Service Bulletin

Sierlijsten
voorruit

760 GLE

Nieuwe uitvoering van de sierlijsten van de voorruit

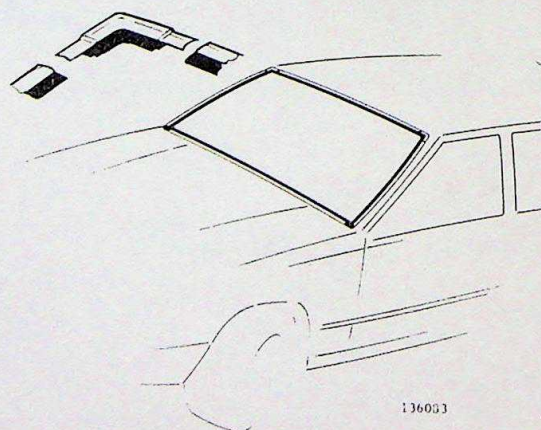
Een nieuwe uitvoering van de sierlijsten is in de produktie ingevoerd (week 34, 1982). De zijlijsten zijn nu door middel van hoekplaatjes met de bovenste lijst verenigd. De "rubber lip" is breder gemaakt, waardoor de lijst dichter tegen de voorruit aanligt. De onderste lijst (op de schutbordplaat) zit met een nieuw type clips vast. Bij vervanging van sierlijsten moeten alle clips worden vervangen (zij verliezen hun veerkracht bij het verwijderen). Alleen de nieuwe uitvoering is als service-onderdeel leverbaar.

Sierlijsten vervangen

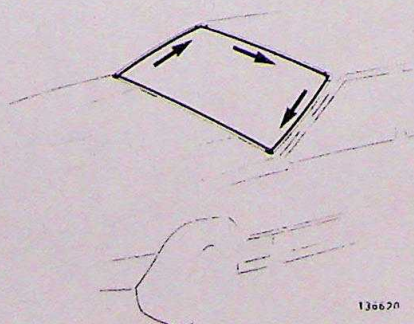
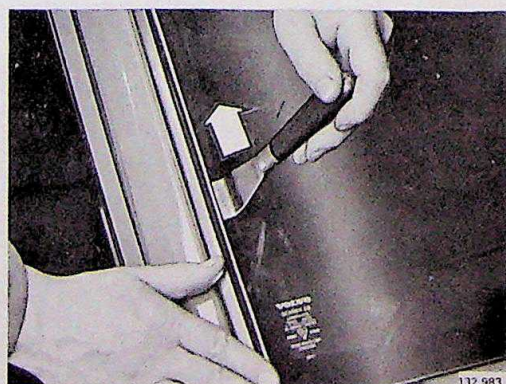
Verwijder de zijlijsten en de bovenste lijst door de clips opzij te schuiven.

- Schuif de clips**
- aan de rechter kant van de auto naar boven (zie afbeelding)
 - op de bovenste lijst naar rechts (van voren gezien)
 - aan de linker kant van de auto naar beneden.

Nieuwe clips aanbrengen en borgen

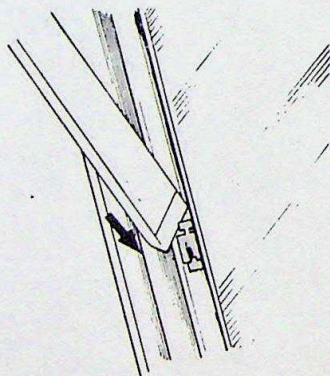
Nieuwe uitv.: De metalen plaat aan de achterkant kan weer worden gebruikt. Clips, Volvo O/N 1325364-6.

Oude uitv.: Breng clips met tap aan de achterkant aan (Volvo O/N 1325437-0). Borg de clips met een moer, Volvo O/N 1325549-2.

Nieuwe clips voor de zijlijsten en de bovenste lijst aanbrengen

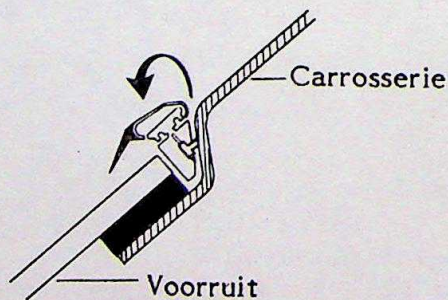
Witte clips, Volvo O/N 1325285-3.

Lijsten en hoekplaatjes aan de bovenkant en de zijkanten aanbrengen

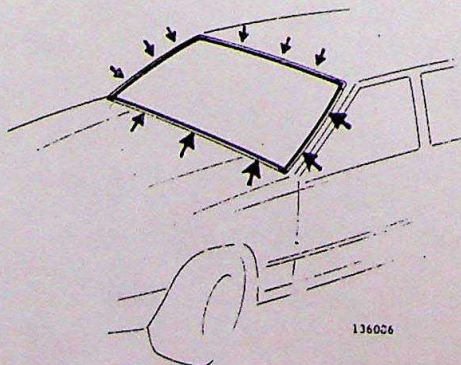
Haak de lijst over de bovenste rand van de clips. "Snap" daarna de lijst naar beneden over de onderste rand van de clips.
